SECCIÓN DE EVALUACIÓN DE ESTUDIOS DE IMPACTO AMBIENTAL
PROVEIDO DRPN-003-0602-2025
DE 06 DE FEBRERO DE 2025

INFORME TÉCNICO DE INSPECCIÓN DRPN-SEEIA-004-2025**I. DATOS GENERALES**

Proyecto:	ESTUDIO, DISEÑO Y CONSTRUCCIÓN DE OBRAS PARA EL MEJORAMIENTO SOSTENIBLE DEL SISTEMA DE AGUA POTABLE DE LA CIUDAD DE PANAMÁ: AMPLIACIÓN Y REHABILITACIÓN DEL ACUEDUCTO DE PANAMÁ NORTE – LÍNEA DE CONDUCCIÓN Y TANQUE DE ALMACENAMIENTO, SECTOR MOCAMBO ARRIBA.	Categoría:	I
Promotor:	CONSEJO NACIONAL PARA EL DESARROLLO SOSTENIBLE (CONADES).		
Representante Legal:	ANTONIO TERCERO GONZALEZ		
Localización del Proyecto:	CORREGIMIENTO DE LAS CUMBRES, DISTRITO Y PROVINCIA DE PANAMÁ		
Fecha de inspección:	JUEVES 13 DE FEBRERO DE 2025.		
Fecha del Informe:	VIERNES 14 DE FEBRERO DE 2025.		
Participantes:	<ul style="list-style-type: none"> • Oltimio Valdés- Dirección Regional de Panamá Norte • Adriana Gómez-Consorcio Anillo Hidráulico • Jonathan Johnston – CONADES • Juan Simón Sánchez - A.C.P. • Elías Dawson- DICEA (Consultor).

Panamá, 27 de febrero de 2025
DRPN-DIREC-058-2702-2025

Figura # 1. Vista de la topografía del proyecto**Informe Técnico de Inspección No. 004-2025**

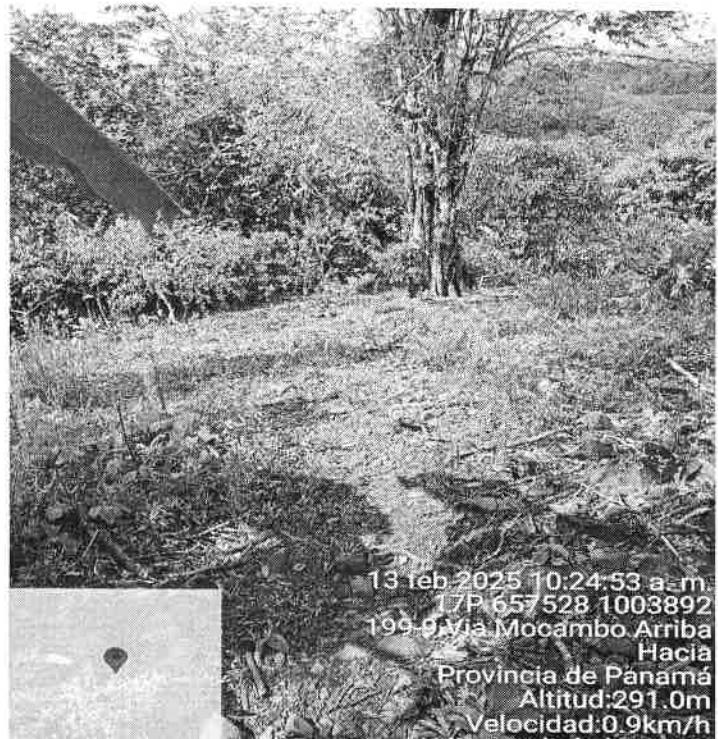
- Durante el recorrido se observó que la topografía del área que se desea desarrollar presenta pendientes pronunciadas.
- La vegetación presente en el área a desarrollar, se compone en gran parte por árboles frutales (mangos, papaya), plátanos y palmas de coco y especies forestales no maderables, como: Guarumo (*Cecropia peltata*), Balso (*Ochroma pyramidale*), Cortezo (*Apeiba tibourbou*); entre otras.

Figura # 4. Se observa parte del área de servidumbre por donde se instalará la tubería de conducción.

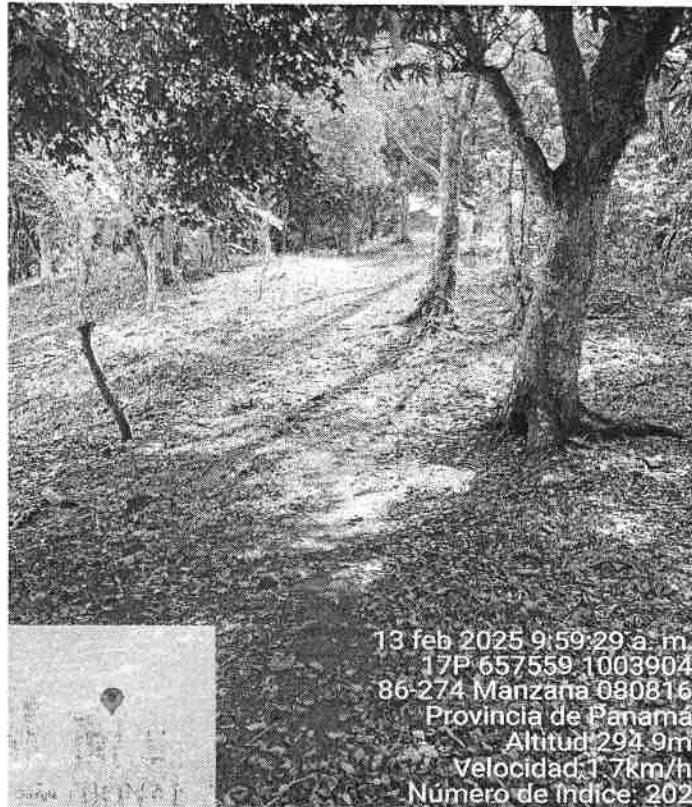
- No se observó ninguna especie de fauna silvestre.
- Se observó parte del área de la servidumbre por donde se instalará la tubería de conducción del agua.

GEOMÁTICA-EIA-CAT I-0124-2025

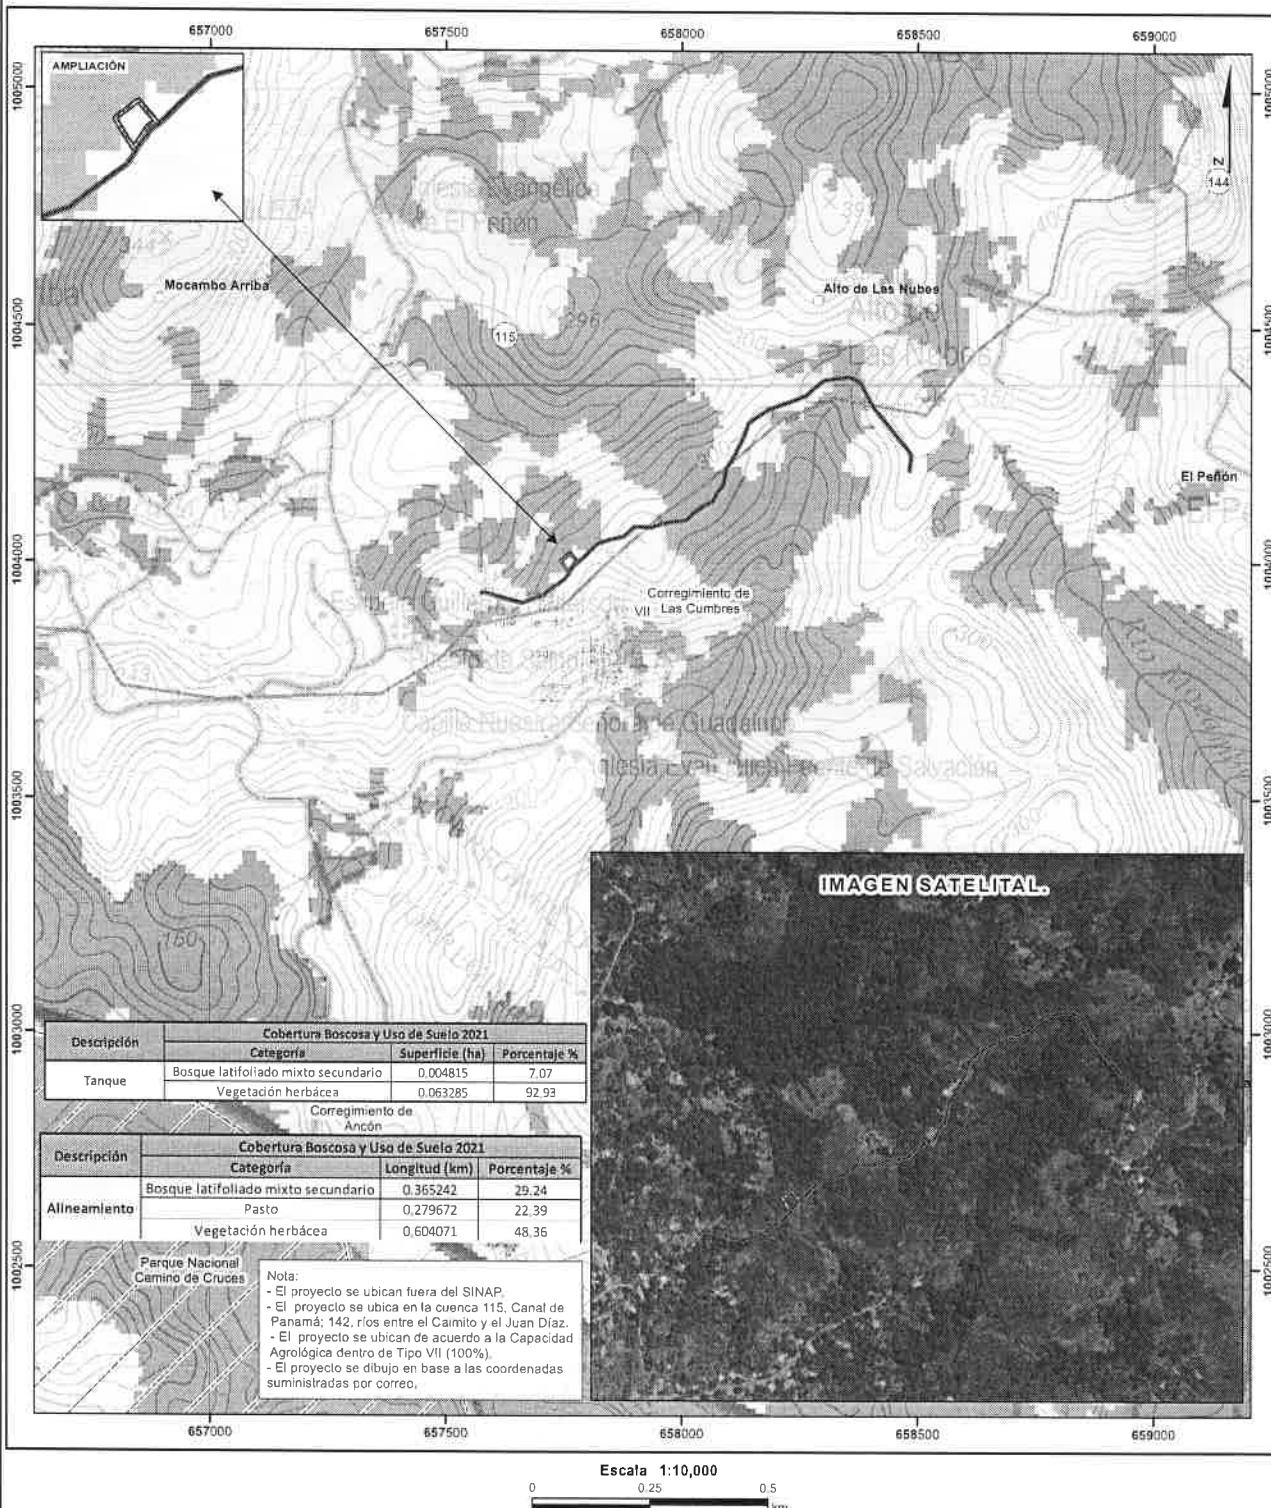
Con los datos proporcionados se generó un (1) polígono con una superficie (0ha+0,681m²), y un (1) alineamiento con una longitud de (1km+248.99 m), los mismos se ubican fuera de los límites del Sistema Nacional de Áreas Protegidas (SINAP).

De acuerdo a la Cobertura Boscosa y Uso del Suelo, año 2021, el polígono se ubica en la categoría de "Bosque latifoliado mixto secundario (0ha+0,048.15m², 7.07%)", Vegetación herbácea (0ha+0,632.85, 92.93%)" ; el alineamiento se ubica en la categoría de "Bosque latifoliado mixto secundario (0km+365.24m, 29.24%)", "Vegetación herbácea (0km+ 604.07 m, 48.36%)", Pasto (0km+279.67m y según la Capacidad Agrológica, se ubica en el tipo: VII – 100% (No arable, con limitaciones muy severas, apta para pastos, bosques, tierras de reserva).

GEOMÁTICA-EIA-CAT I-0175-2025

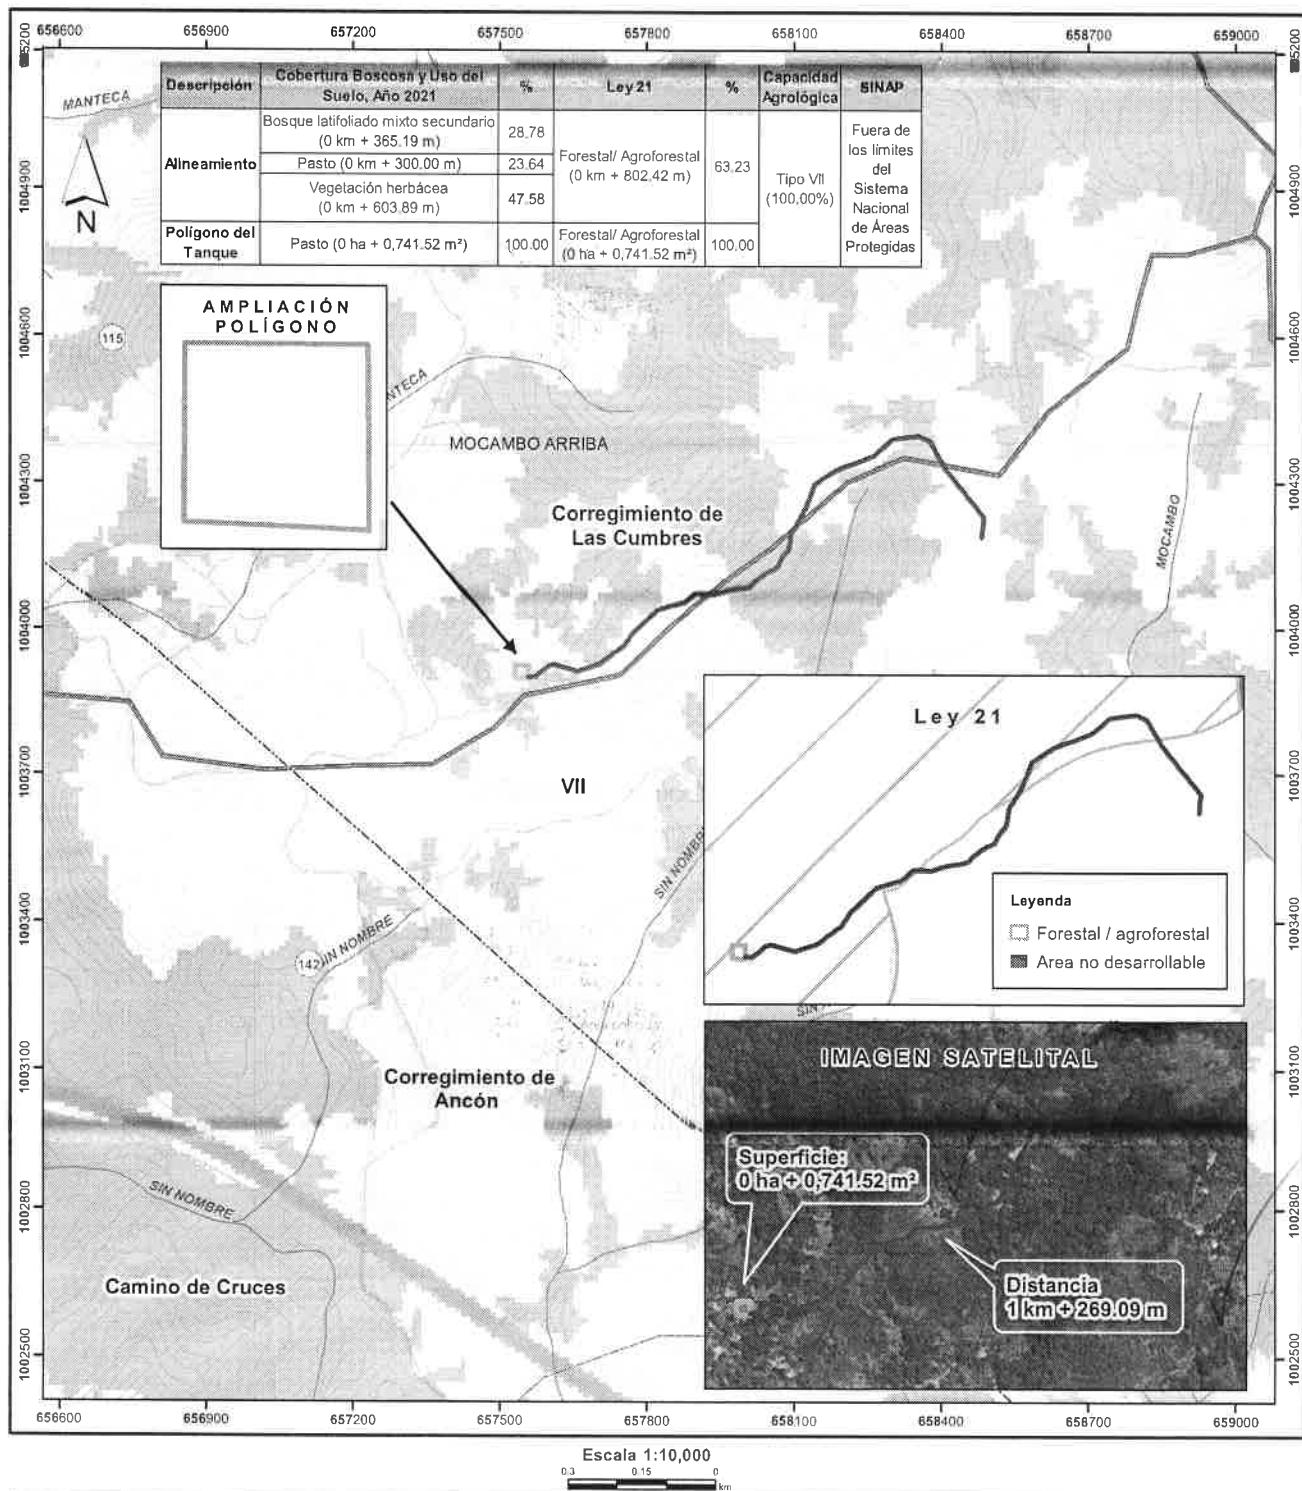
Con los datos proporcionados se generó un (1) polígono con una superficie (0ha+0,741.52 m²) y una (1) alineamiento con una longitud (1km+269.09 m), los mismos se ubican fuera de los límites del Sistema Nacional de Áreas Protegidas (SINAP).

De acuerdo a la Cobertura Boscosa y Uso del Suelo, año 2021, el polígono se ubica en la categoría de “Pasto 100%”, y el alineamiento se ubica en las categorías de “Bosque latifoliado mixto secundario (0km+365.19 m, 28.78%)”, “Pasto (0km+300.00 m, 23.64%)” y “Vegetación herbácea (0km+603.89 m, 47.58%)”. Según la Capacidad Agrológica, ambos se ubican en el tipo: VII – 100% (No arable, con limitaciones muy severas, apta para pastos, bosques, tierras de reserva).

De acuerdo a la Ley 21 (ACP), el polígono y la línea se ubican dentro de la categoría “Forestal/ Agroforestal”: polígono (100.00%), línea (0km+802.42 m, 63.23%).
